玄海原子力発電所3号機及び4号機 海水ポンプ取替工事 設計及び工事計画変更認可申請の概要について

2021年2月16日
九州電力株式会社

2. 海水ポンプ取替工事の概要（1/2）

【海水ポンプ取替前後 概要図】

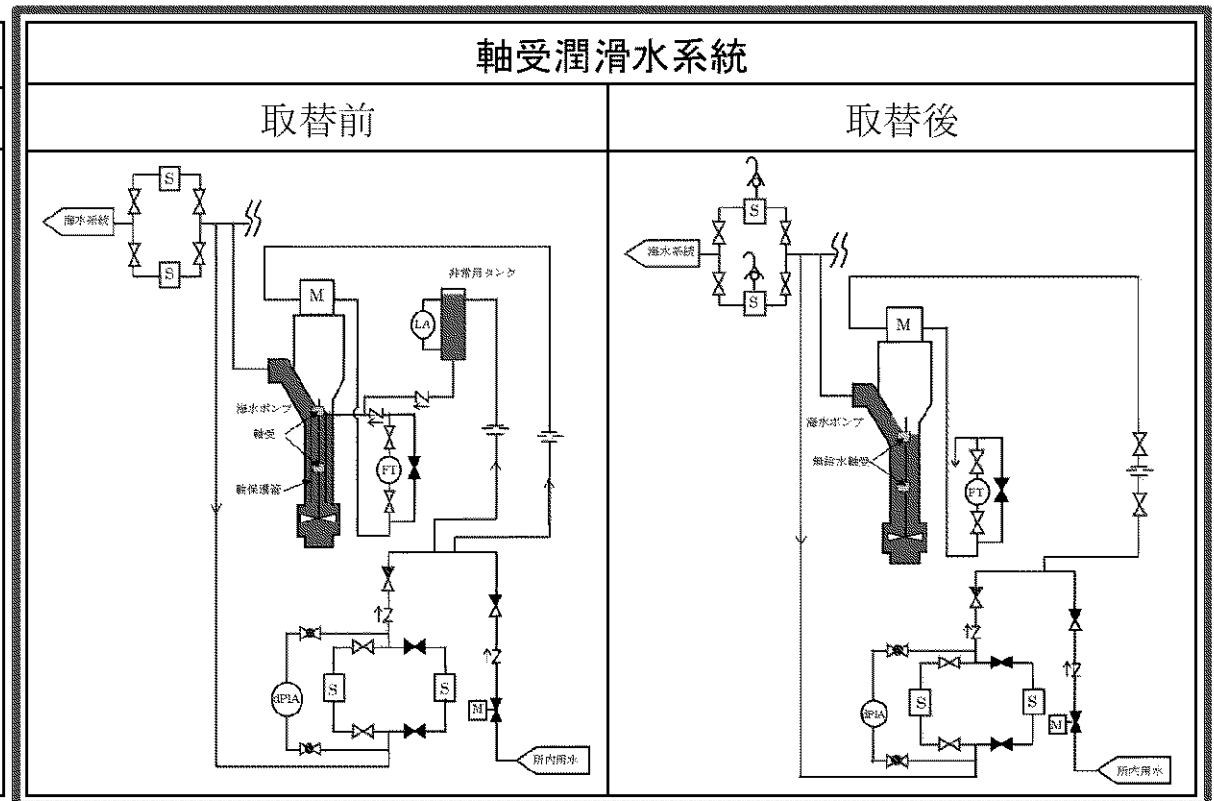
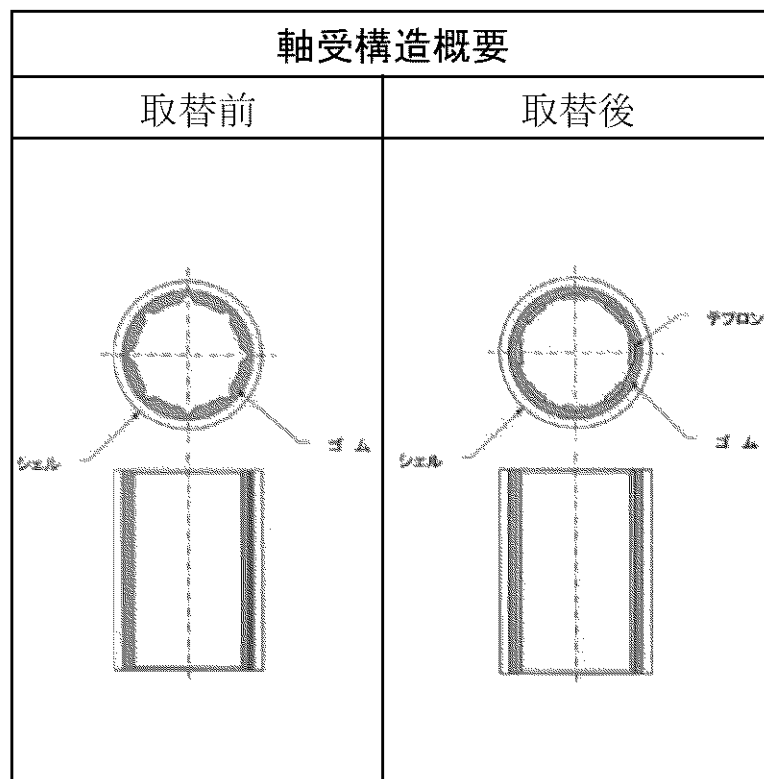
玄海原子力発電所3,4号機の海水ポンプについて、海水ポンプエリアの防護壁設置に伴う運転・保守スペースの確保及びポンプ再起動時の信頼性向上を目的として、軸保護管及び軸受潤滑水供給設備が不要な無給水軸受を採用した海水ポンプへの取替を行う。

また、3号機については耐食性に優れた材料への変更を行う。

変更内容		取替前	取替後
無給水軸受の採用	起動時の軸受潤滑が不要となるため、軸保護管及び軸受潤滑水供給設備の撤去	ゴム軸受	無給水軸受
ケーシング材料の変更 (3号機)	更なる安全性の向上を目的に耐食性の優れた材料に変更 ※材料の比重が大きくなることにより、海水ポンプの重量増。4号機は既に耐食性に優れた材料を採用しているため、重量変更なし。	SCS13	GSCS16
